**Verslag huishoudelijke elektrische installatie op laagspanning en zeer lage spanning****Algemeen:**

Referentie: 003-20260908-05	Datum controle: 08/09/2026
Keurder: 003

Eigenaar: Ann Aelbrecht	EAN-code: Onbekend
Adres installatie: Onze-Lieve-Vrouwstraat 22A, 9280 - Lebbeke	Nummer teller(s): 1SAG1100444665
Distributienetbeheerder installatie: Fluvius	
Datum uitvoering installatie:	☐ Vóór 01/10/1981 ☒ Tussen 01/10/1981 en 01/06/2020 ☐ Vanaf 01/06/2020
Type:	☒ Woonenheid ☐ Niet-huishoudelijk ☐ PV ☐ Batterij ☐ Laadpaal

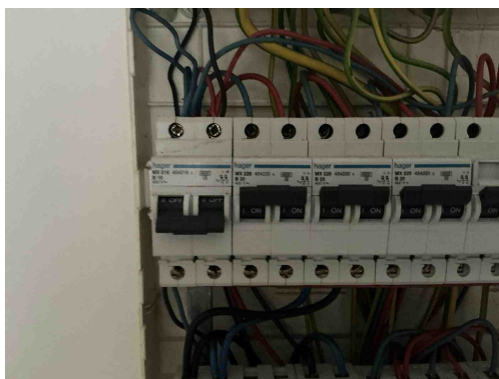
D08 - De nodige markeringen op de beveiligingstoestellen ontbreken of zijn onleesbaar (Boek 1: 5.3.5.5).

T23 - Het elektrisch materiaal is beschadigd. (Boek 1: 1.4.1.3).

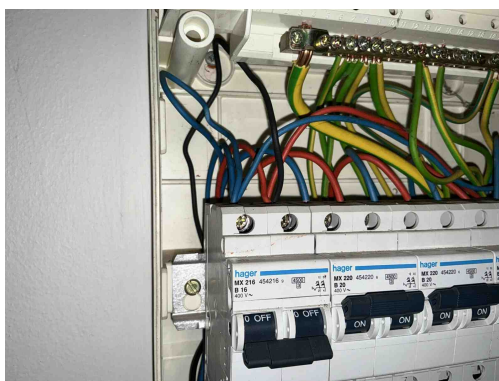
I01 - De waarde van de isolatieweerstand per kring dient tenminste 0,50 Mohm ($1000 \times U_{test}$) te zijn (Boek 1: 6.4.5.1).
Opmerking: Kring "lichten overal"

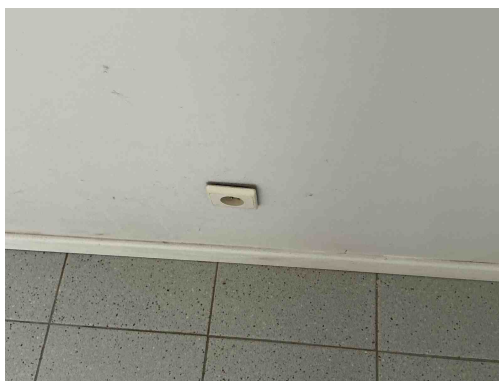
T21 - Het elektrisch materieel is niet geplaatst volgens de voorschriften van de fabrikant/ regels van goed vakmanschap . (Boek 1: 1.4.1.3)
Opmerking: Ophangvijzen bord niet afgedekt, meer dan 2 geldeiders per pool

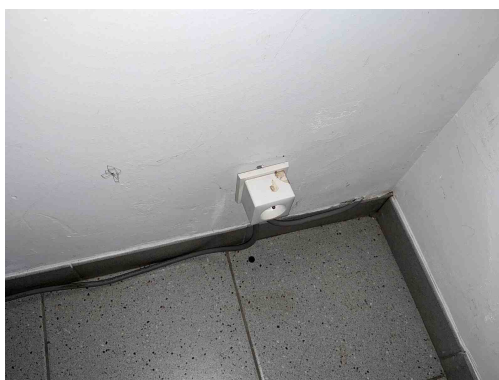
T10 - Bepaalde contactdozen en/of schakelaars zijn niet degelijk bevestigd (Boek 1: 1.4.1.3).

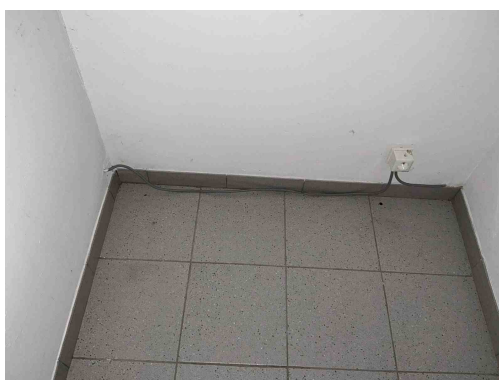
T10 - Bepaalde contactdozen en/of schakelaars zijn niet degelijk bevestigd (Boek 1: 1.4.1.3).

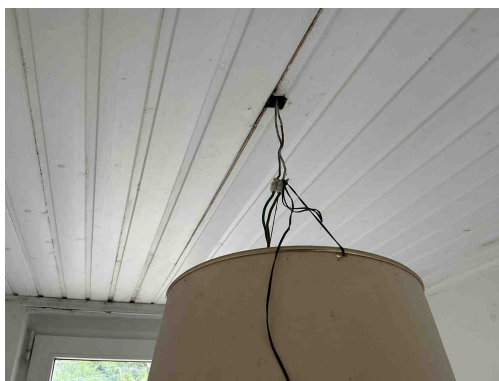
C13 - Onvoldoende bevestiging van de leiding(en) (Boek 1: 5.2.9.5).
